Concours de projet pour la construction d'un foyer à Martigny pour personnes adultes avec handicaps physiques graves et lésions cérébrales

Réponses aux questions

6 août 2021

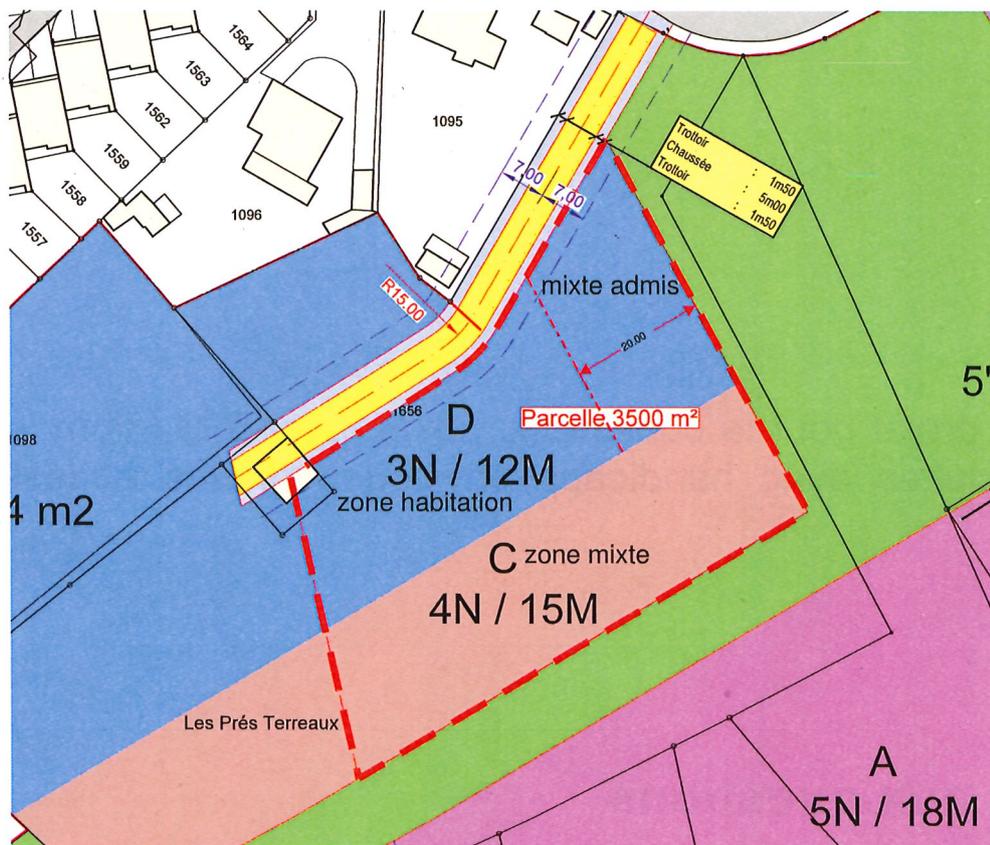
Dans quelle mesure les droits à bâtir des secteurs C ou D de la parcelle peuvent être reportés sur un seul secteur (C ou D) ?

Afin de respecter l'article 6d du PAD qui est très clair:

Sur le secteur C (affectation mixte) ainsi que sur le secteur D sur une profondeur de 20 m bordant l'espace public à l'est, les concurrents sont libres d'y placer tous les éléments du programme du concours.

Dans le secteur D, jusqu'à une distance de 20 m du secteur d'espaces publics, les concurrents doivent y disposer uniquement des locaux du point 1 du programme de concours (logement – chambres et locaux annexes – point 1.1. à 1.9)

Pour rappel : limitations de hauteur différentes entre les secteurs C et D, selon le règlement du PAD :
Secteur C : max 4 niveaux et 15 m secteur D : max 3 niveaux et 12 m
